DELIBERAZIONE DELLA GIUNTA REGIONALE 22 maggio 2023, n. 685

Comune di TARANTO Intervento: Progetto di sistemazione a terra della struttura mobile sanitaria a servizio dei pattugliatori polivalenti d'altura (PPA). Proponente: Direzione del Genio Marina Militare di Taranto - AUTORIZZAZIONE PAESAGGISTICA art. 90 NTA del PPTR, in deroga ai sensi dell'art. 95.

ALLEGATO A

**Progetto di sistemazione a terra della struttura mobile sanitaria a
servizio dei pattugliatori polivalenti d'altura (PPA).**

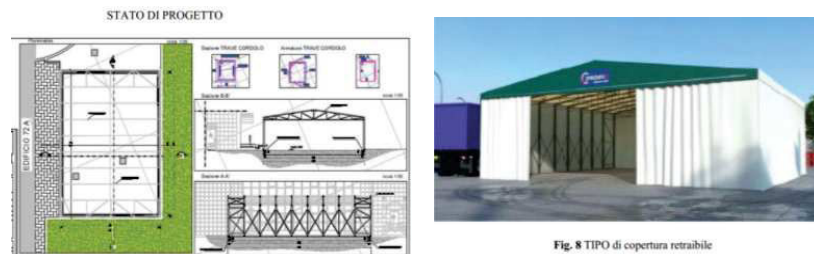
Il carico indotto dalla struttura sarà trasferito al terreno mediante una fondazione diretta tipo trave cordolo a sezione rettangolare di dimensioni 0,50 m*0,40 m, la realizzazione della stessa necessiterà di uno scavo a sezione obbligatoria di dimensioni 0,70 m*0,60 m. al fine di consentire le dovute lavorazioni di carpenteria e di getto. Nel complesso l'opera strutturale si presenterà a forma di anello rettangolare, consentendo, sulle superfici a vista delle travi disposte in direzione longitudinale, il fissaggio dei binari di scorrimento della tendo struttura.

Stralzo PPTR - Territori Costieri scala 1:1000

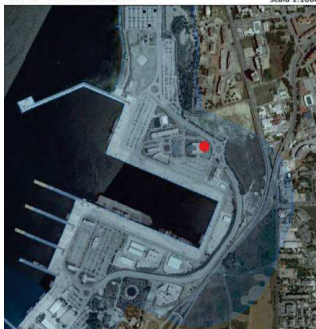
Tutto ciò premesso l'intervento progettuale previsto, considerata la presenza del BP "**Territori costieri**" così come già precedentemente evidenziato al paragrafo (TUTELE DEFINITE DAL PIANO PAESAGGISTICO TERRITORIALE - PPTR), non può ritenersi all'art. 45 delle NTA del PPTR.

Detti interventi sono consentiti solo nel caso in cui sussistano i **presupposti per la deroga previsti dall'art. 95 delle NTA del PPTR** il quale dispone che:
